# ADDENDA A L'ACTUALITZACIÓ DE L'ESTUDI DE DRENATGE DE LA ZONA DE PRAT ROIG I PRAT DALLAS DE PORQUERES (PLA DE L'ESTANY)

*Desembre de 2020*

**Ajuntament de Porqueres**

Figura 2. Cotes mínimes practicables (m.s.n.m.) en els sectors PMU-3 "Funial" i PAU-13 "Prat Dallas" per sobre els calats d'inundació per la Situació Proposta (T = 500 anys)

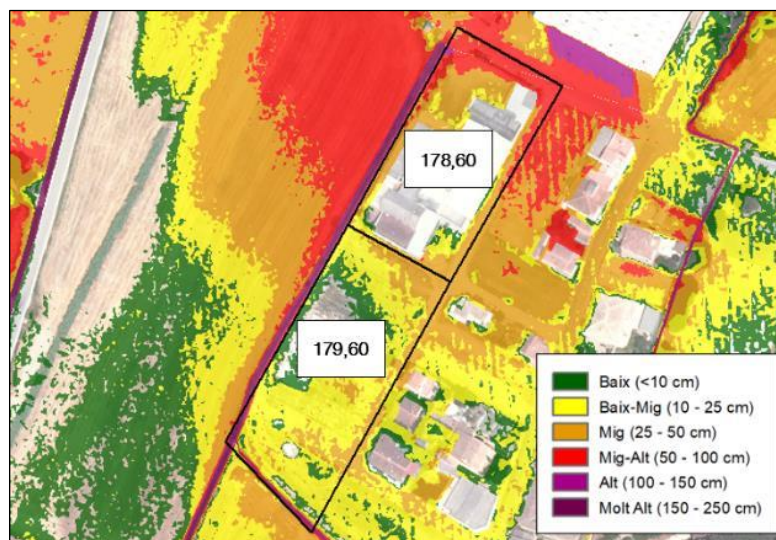
"Per a la resta de sectors a desenvolupar (PMU-3 Funial i PAU-13 Prat Dallas III) també s'hauran de definir les cotes de l'avinguda de 500 anys de recurrència per sobre de les quals s'hauran d'ubicar els usos residencials de les noves edificacions (apartat (a) de l'article 14 bis RDPH)."

Els àmbits dels sectors PMU-3 "Funial" i PAU-13 "Prat Dallas III", els quals es troben en situació bàsica de sòl urbanitzat, estan afectats per la Zona Inundable però els terrenys d'ambdós sectors ocupen espais fora de la Zona de Flux Preferent. En el cas del sector septentrional (PMU-3 "Funial"), els calats d'inundació per una crescuda de 500 anys de període de retorn que s'assolirien en l'àmbit podrien arribar fins a 65 cm en la seva franja nord (Carrer de la Selva), mentre que en l'àmbit del sector meridional (PAU-13 "Prat Dallas III"), els calats màxims arribarien als 35 cm.

D'acord amb l'article 14 bis de la darrera modificació del Reglament de Domini Públic Hidràulic (RD 638/2016), en ambdós sectors (PMU-3 i PAU-13) les noves edificacions s'hauran de disposar a una cota practicable per sobre (que no es vegin afectats) el nivell d'aigua de l'avinguda amb període de retorn de 500 anys, segons es representa en la següent imatge:

Diferències de nivells per a 10, 100 i 500 anys de període de retorn (Situació Actual Vs. Situació Proposta complementària)

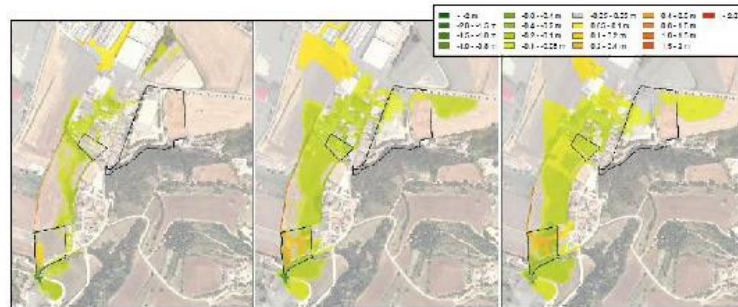
Les reduïdes diferències es veurien reflectides en els calats d'aigua i es donarien en dos àmbits molt puntuals.

El primer àmbit correspon a l'extrem est del sector PAU-1 Prat Roig (direcció c/ St Llop) on els calats d'aigua de l'avinguda de 500 anys de recurrència es veurien lleugerament incrementats fins a 12cm respecte la inundació actual i fins a 5 cm respecte la situació prognosi.

El segon àmbit correspon als terrenys pròxims al carrer de la Cerdanya, aigües amunt del polígon industrial, on en cas d'avingudes de 500 anys es donarien augments de 7cm respecte la situació actual i 9cm respecte la situació prognosi.
